H4-CA-243-R03

浜岡原子力発電所
基準津波の策定のうち
プレート間地震の津波評価について
(コメント回答)

2022年11月15日

基準断層モデル2-3 水位下降側

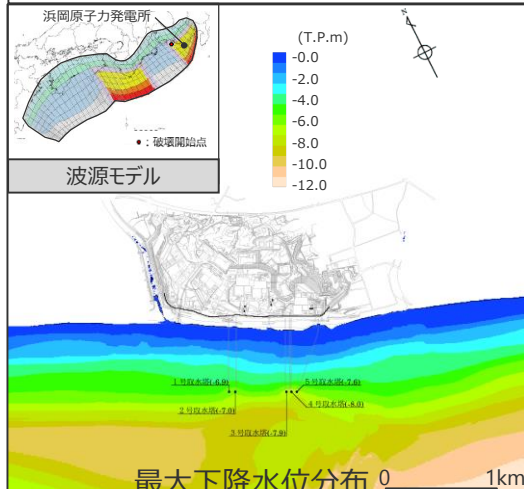
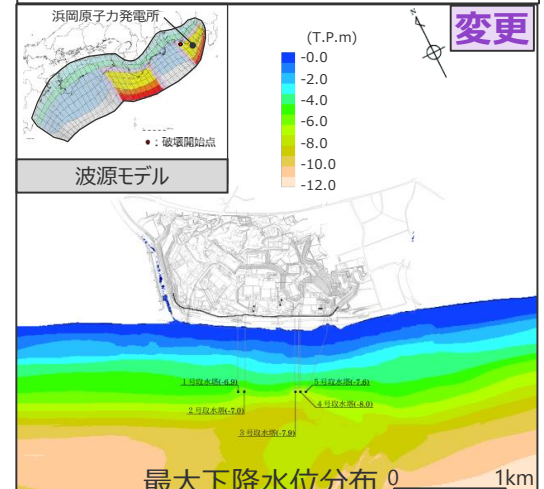
- 今回のコメント回答に伴うプレート間地震の津波評価結果の変更は以下のとおり。
- 水位上昇側の評価結果について、最も影響の大きいケースに変更はない。水位下降側の評価結果については、選定ケースが変更となったが、津波評価結果の最大下降水位分布に大きな違いはなく、3, 4号取水塔の水位低下時間は13.6minとなった。

検討波源モデルA 大すべり域の数：東海地域2箇所
大すべり域の位置：敷地に近い大すべり域を東へ30km移動・大すべり域間の距離120km、ライズタイム90s、破壊伝播速度 1.0km/s、破壊開始点 P1

最大下降水位(T.P. m)(水位低下時間)	
3号取水塔	4号取水塔
海底面 (13.6min)	海底面 (13.5min)

日本海溝の津波評価手法モデルとの比較

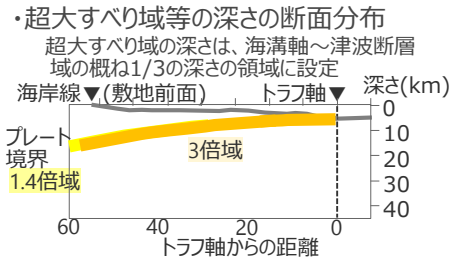
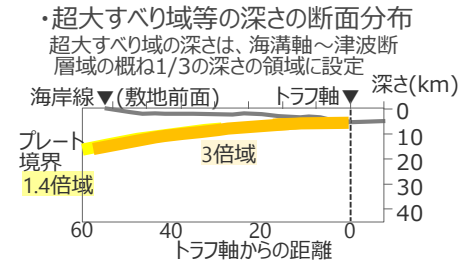
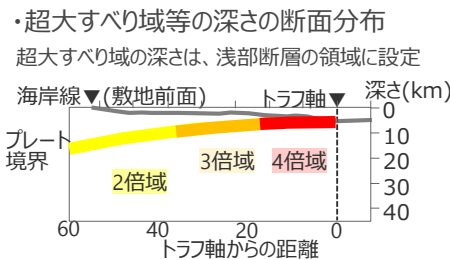
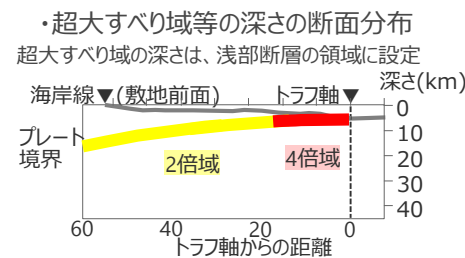
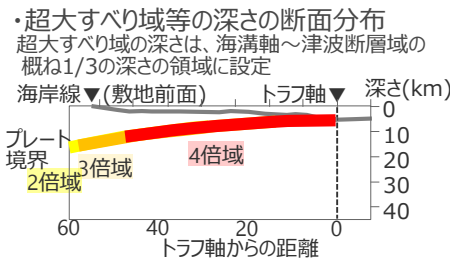
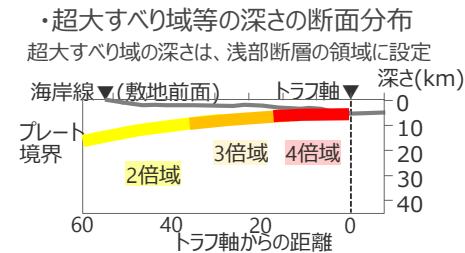
- 日本海溝の手法を用いたモデルとの比較において、検討波源モデルCの妥当性について更に説明を加えること。

- 検討波源モデルの妥当性に関し、日本海溝の津波評価手法モデルのすべり量分布と比較した結果は以下のとおり。
- 検討波源モデルは、日本海溝の津波評価手法モデルと同程度の最大30~40m程度の超大すべり域のすべり量となっている。
- 南海トラフ広域に着目し、広域の津波特性を考慮した検討波源モデルCは、同じく広域の津波特性を考慮した日本海溝の津波評価手法モデル①と同様に、超大すべり域として3倍すべり域を15%の面積で設定している。
- 敷地周辺に着目し、敷地周辺への津波影響を特に考慮した検討波源モデルA・Dは、同じく敷地周辺への津波影響を特に考慮した日本海溝の津波評価手法モデル②③と同様に、超大すべり域として特にすべり量の大きい4倍すべり域を5%の面積で設定している。

No.2コメント回答（水位下降側の詳細パラメータスタディの実施方法） 水位下降側：取水塔への影響が大きいモデルの分析

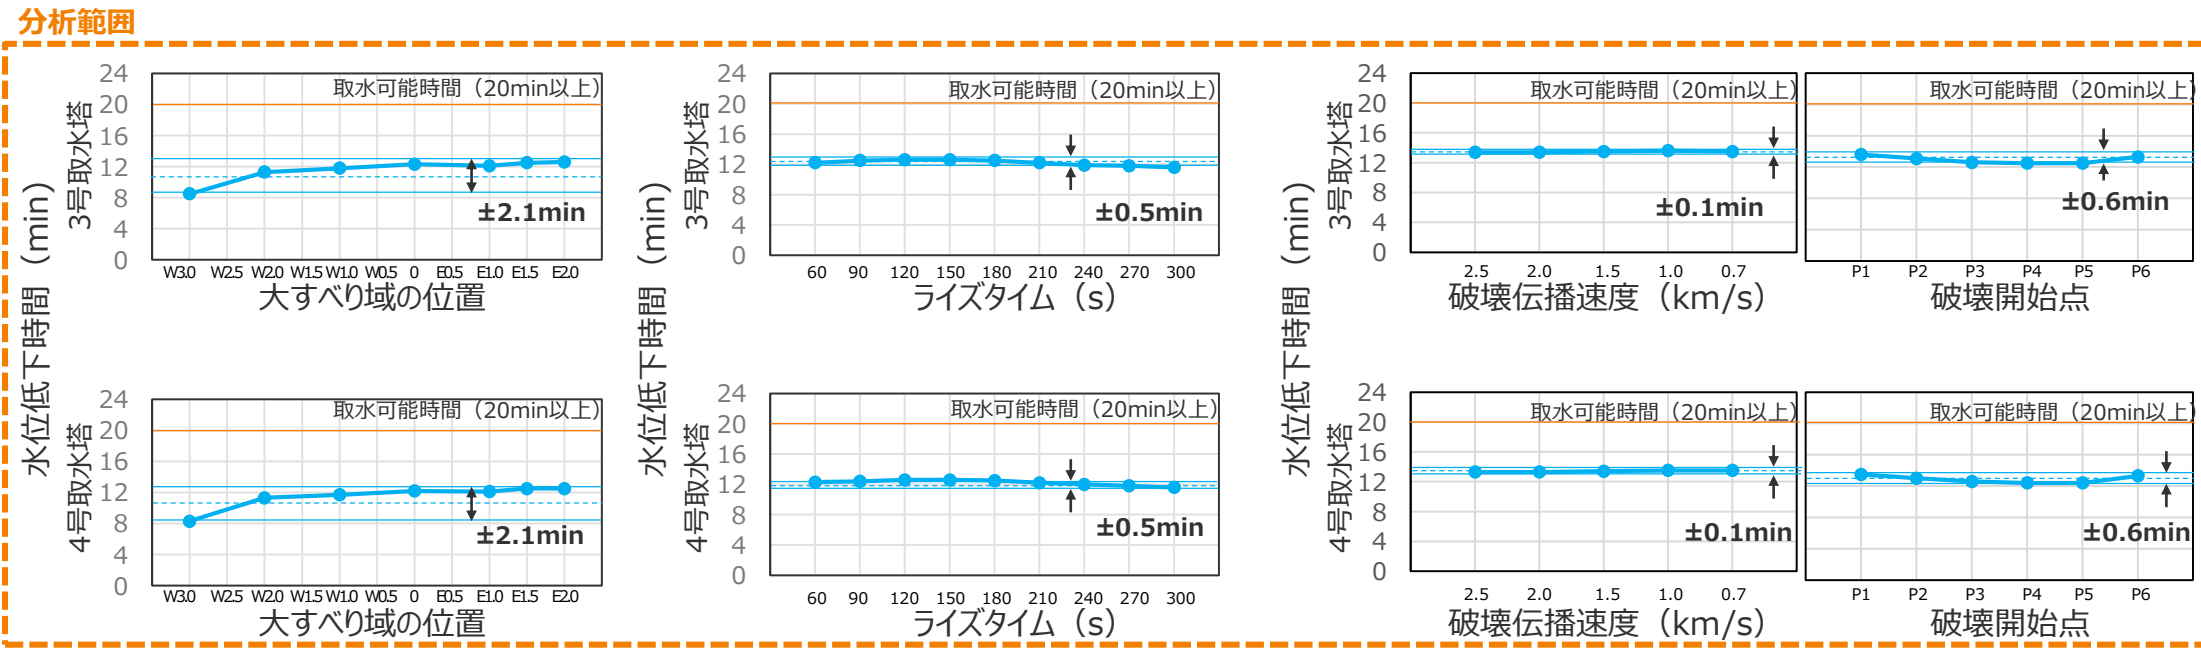
詳細パラメータスタディ	
項目	考察
破壊伝播速度 破壊開始点	○ 破壊伝播速度・破壊開始点の変化による変動幅は、ライズタイムの変化による変動幅と同程度。

分析に関する変更点 津波高等の最大値に関する傾向を分析できるよう、破壊伝播速度・破壊開始点ごとの津波高等の数値を各パラメータスタディ結果の平均値ではなく最大値での整理に変更した。

水位低下側：取水塔の詳細パラメータスタディ結果

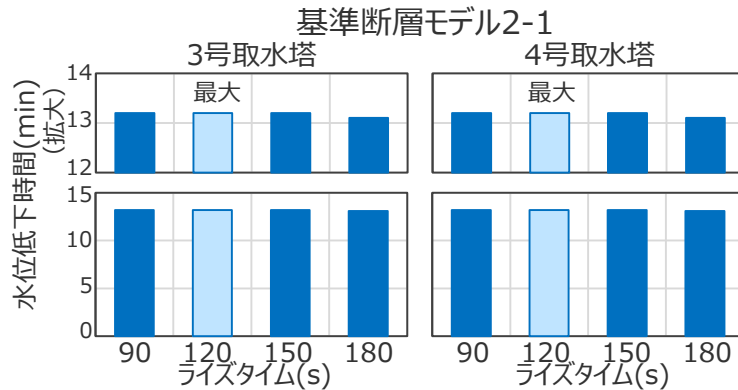
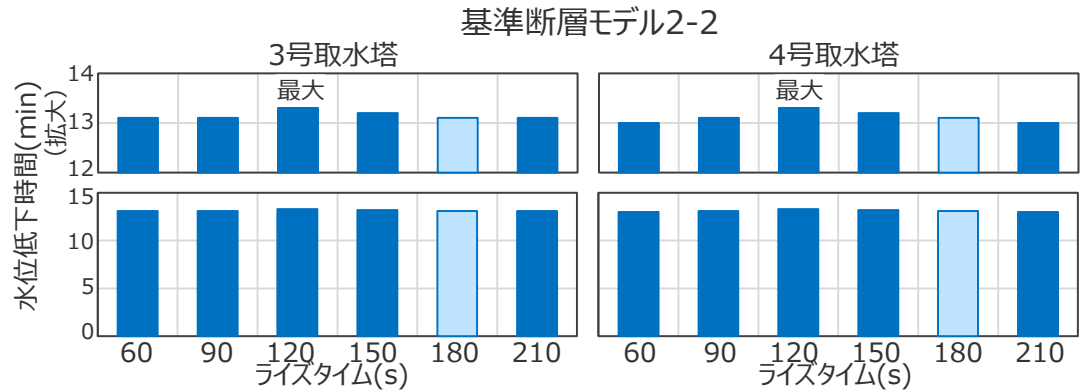
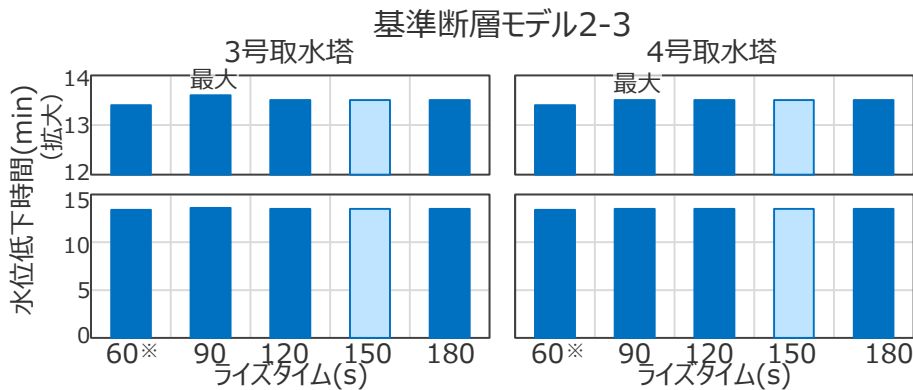
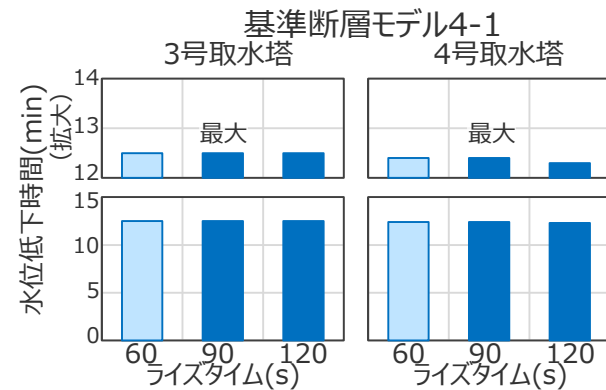
- 水位下降側のライズタイムのパラメータスタディにおいて影響の大きい複数のケースについて、更に破壊伝播速度および破壊開始点のパラメータスタディを実施した結果は以下のとおり。
- より網羅的に検討した結果、一部の基準断層モデルにおいて選定されるケースが変更となったが、ライズタイムの違いによって、破壊伝播速度・破壊開始点のパラメータスタディ結果は大きく変わらないことを確認した。
